改善箇所説明図

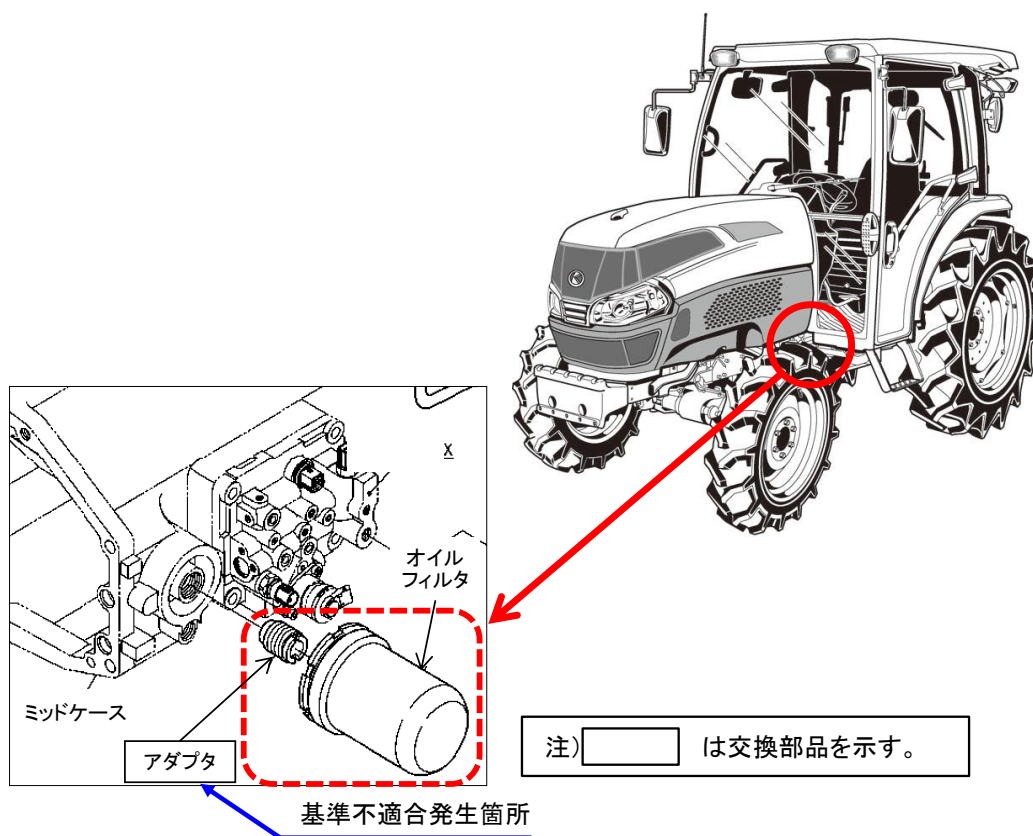
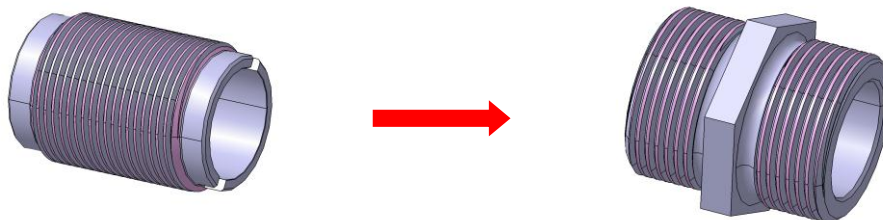
農耕トラクタの静油圧変速機において、オイルフィルタを固定するアダプタの強度が不足しているため、オイルフィルタが緩み、トランスミッションオイルが漏れることがある。そのため、そのまま使用を続けると、オイル漏れが進行し、走行不能となるおそれがある。

全車両、オイルフィルタアダプタを対策品に交換する。

ミッドケース取り付けナット面に白ペイントマーク
